**Avis délibéré de la Mission régionale d'autorité environnementale
de la région Nouvelle-Aquitaine
sur le projet d'extension de carrière
sur la commune de Camou-Cihigue (64)**

n°MRAe 2019APNA(n°116)

Localisation du projet : Commune de Camou-Cihigue
Maître(s) d'ouvrage(s) : Laborde SAS
Avis émis à la demande de l'Autorité décisionnaire : Préfet des Pyrénées Atlantiques
En date du : 24 mai 2019
Dans le cadre de la procédure d'autorisation : autorisation environnementale (ICPE)

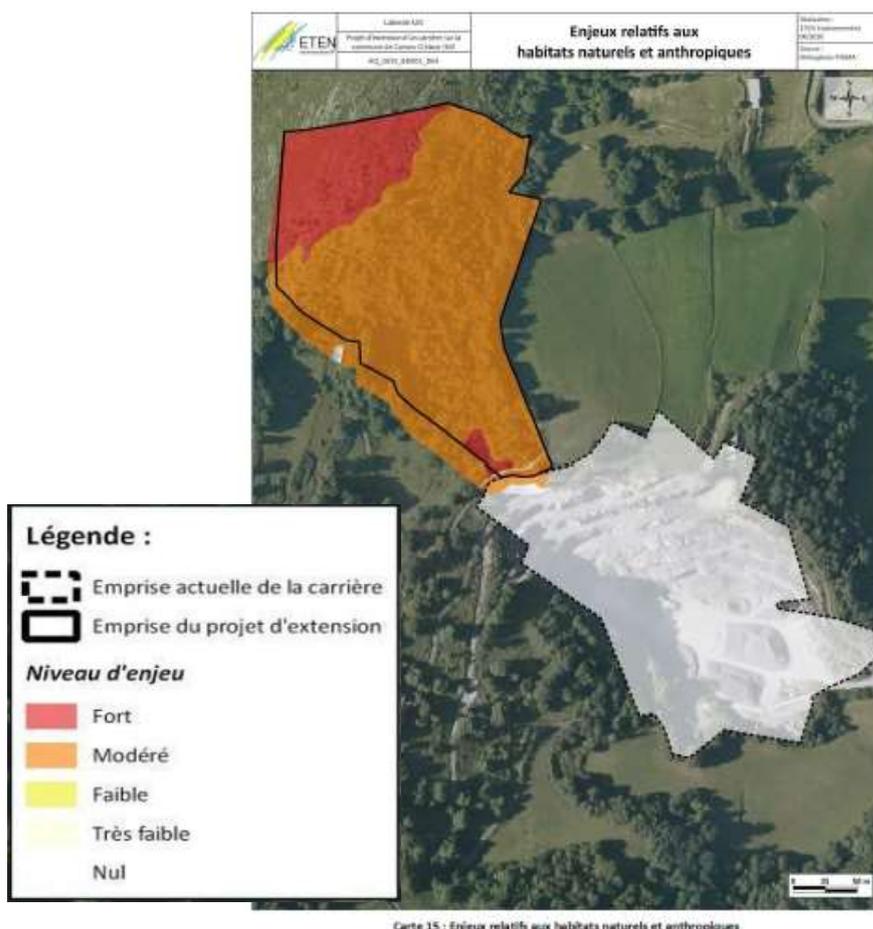
La MRAe note que si les surfaces concernées par le projet couvrent intégralement la forêt des Arbailles et partiellement le Massif des Arbailles, les superficies d'espaces naturels détruites par le projet ne sont pas précisées. Seules des cartes de recouvrement sont présentées dans l'étude d'incidence Natura 2000.

Carte des enjeux relatifs aux habitats naturels (source : étude d'incidences p.61)

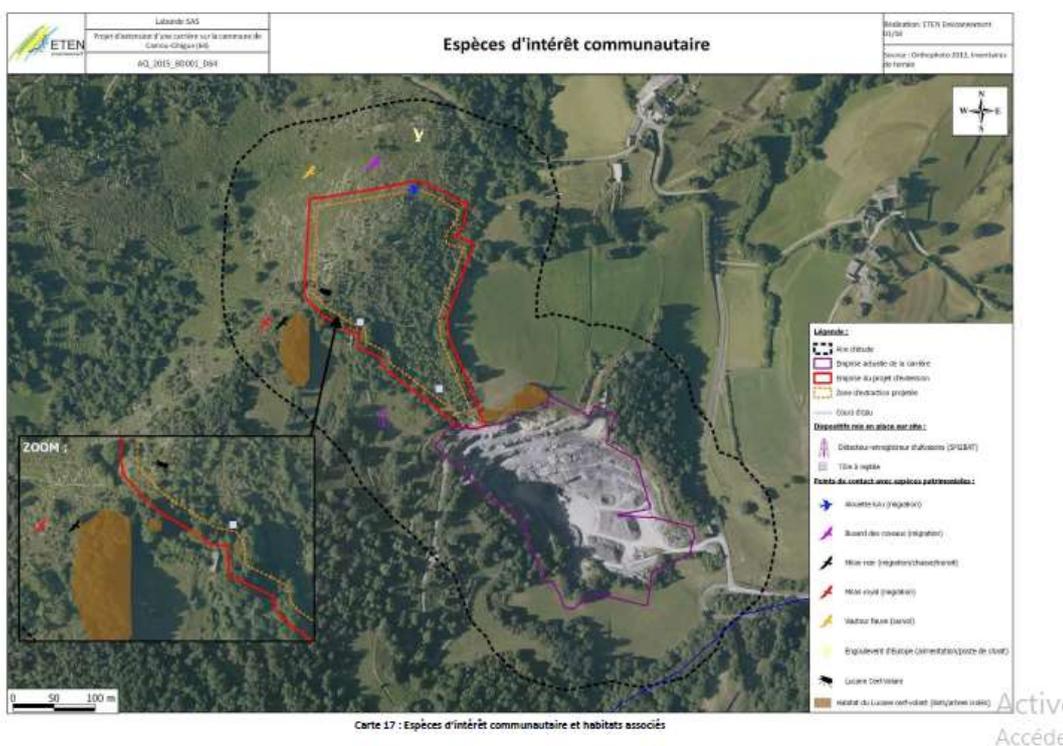
La MRAe relève que concernant la flore et les habitats naturels, seule la période estivale a été observée puisque les passages ont été réalisés en juin et juillet (cf tableau p42 de l'étude d'incidences), **ce qui peut conduire à une prise en compte insuffisante et à une sous-estimation des enjeux floristiques.**

Au regard des enjeux identifiés, les mesures d'évitement et de réduction des impacts concernant ces zones d'habitats à enjeux forts restent à préciser, notamment en ce qui concerne la zone nord-ouest du projet. L'étude ne présente pas clairement les impacts potentiels et la manière différenciée de prendre en compte les habitats à enjeux forts de ceux à enjeux modérés.
